# SERVIZIO INFORMAZIONE

## Differenze esteriori nel tendicinghia 533 0086 30

**N. articolo:** 533 0086 30

**Figura 1:** Versione INA con due viti M8x35

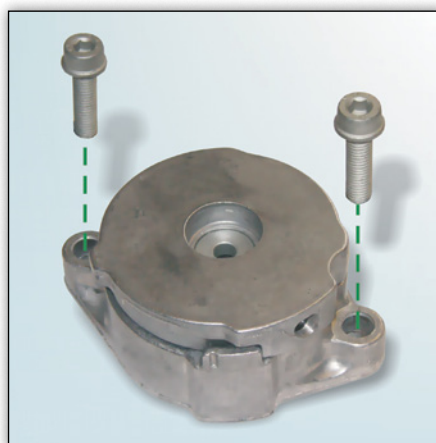
In caso di sostituzione del tendicinghia 533 0086 30 è possibile montare sul veicolo le versioni illustrate.

Schaeffler Automotive Aftermarket attualmente propone la versione illustrata nella figura 1.

Entrambe le versioni sono conformi ai requisiti tecnici.

Utilizzare necessariamente le viti fornite da Schaeffler Automotive Aftermarket (M8x35) a causa del maggiore spessore della flangia del tendicinghia 533 0086 30 (Fig.1).
